| <b>Projekt:</b>    | Rekonstrukce veřejného osvětlení v ul. Dukelská, Ctiborova, Vodní a přilehlých prostor ve městě Chomutov |   |
| <b>Předmět:</b>    | Pokyn k provedení změny (PPZ)  | 1 |

|   | <b>Číslo Změnového listu:</b>   | ZL 1   |                           |
| <b>Předmět změny:</b>   | Stožáry a lampy   |  |                           |

Lokalita č.1 Žižka 2 ks lamp

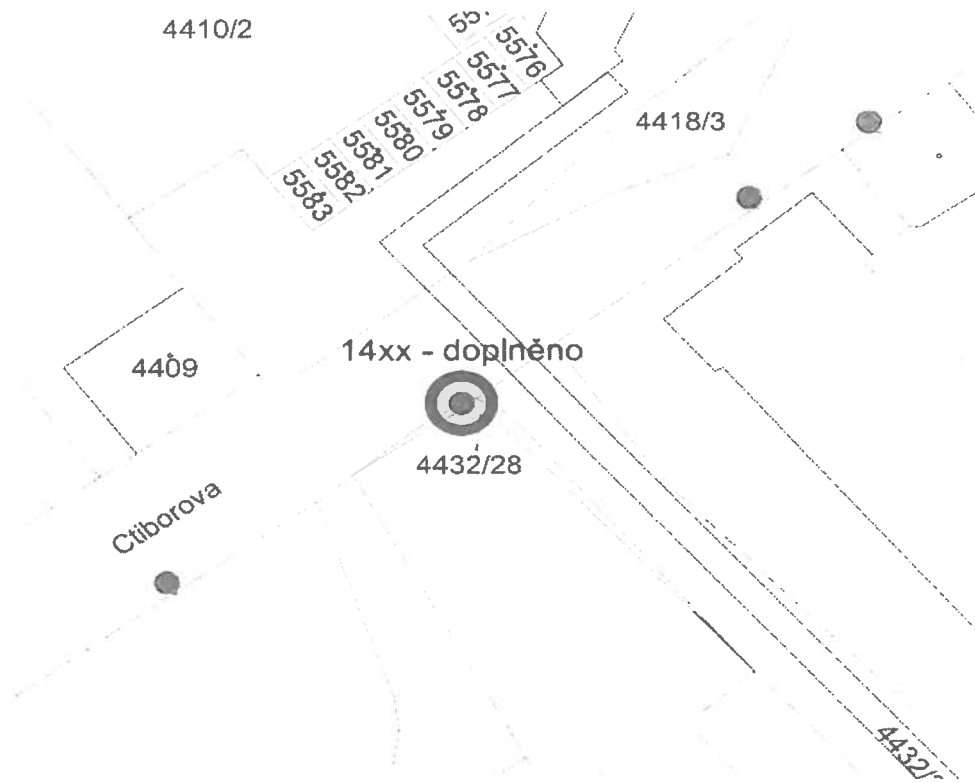
důvod změny: Chybějící světelný bod, kolize se stávajícím betonovým základem (1,2 m3) a betonovým krytem s podkladním ložem z kameniva (7,5 m2)

Lokalita č.3 ul.Dukelská - Veterinární klinika

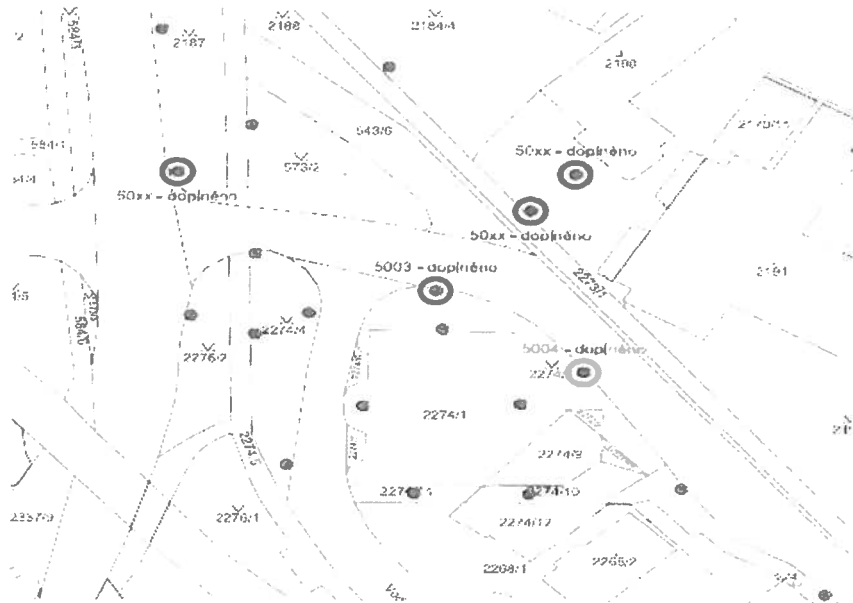
5 ks lamp

důvod změny: Chybějící světelný bod, kolize se stávajícím betonovým základem (2,7 m3) a betonovým krytem s podkladním ložem z kameniva (37,7 m2)
